# PIANO ATTUATIVO "ALIVI" in variante al PGT

Revisione al P.A. allegato alla D.G.C.  
n. 9 del 16/01/2024  
Viale Guglielmo Marconi, 51

**RELAZIONE OPERE A VERDE DI MITIGAZIONE**

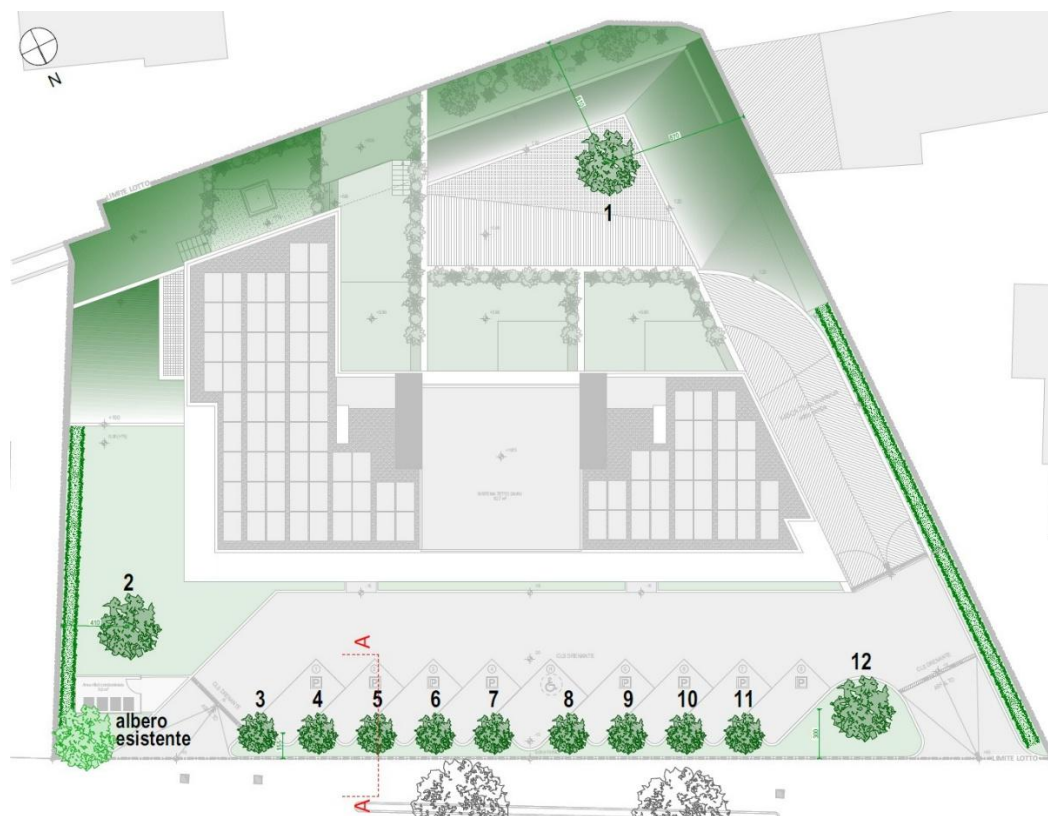
2. **preferire elementi tipo erba-block** oppure grigliati plastici invernati ad alta resistenza quali pavimentazione drenante per i parcheggi, privilegiando specie a prato rustiche che colonizzano facilmente gli elementi sopra accennati. Si eviti -se possibile - l'utilizzo di pavimentazione in autobloccante per gli stalli delle auto, in quanto non concorre alla riduzione del fenomeno di surriscaldamento delle pavimentazioni;

In relazione a questo punto si ritiene innanzitutto di evidenziare il rapporto tra le superfici drenanti richieste e quelle reperite dal progetto così come descritto nella **Tavola 22**.

L'indice drenante, pari al 30% della SF, determina una superficie minima di mq. 596.60 a fronte della quale il progetto reperisce una **superficie a verde profondo di mq. 642.70**, quasi un 8% (46,10 mq) in più rispetto alla quale si aggiunge la superficie del parcheggio pertinenziale del commerciale-direzionale per complessivi mq. 373.20. In tal senso pertanto, pur non correndo l'obbligo di realizzare i parcheggi con materiale permeabile, il progetto ne ha comunque previsto l'utilizzo nell'ottica di ridurre al minimo l'impatto ambientale in ordine alla impermeabilità del suolo.

Alla luce di quanto premesso, si sottolinea altresì che in virtù di una potenziale frequente movimentazione di veicoli (trattandosi di uso commerciale-direzionale), si è ritenuto di affidarsi ad una tecnologia (cls drenante) che offrisse maggiori garanzie di tenuta nel tempo rispetto a quella suggerita in *erba-block oppure grigliati plastici inverditi*.
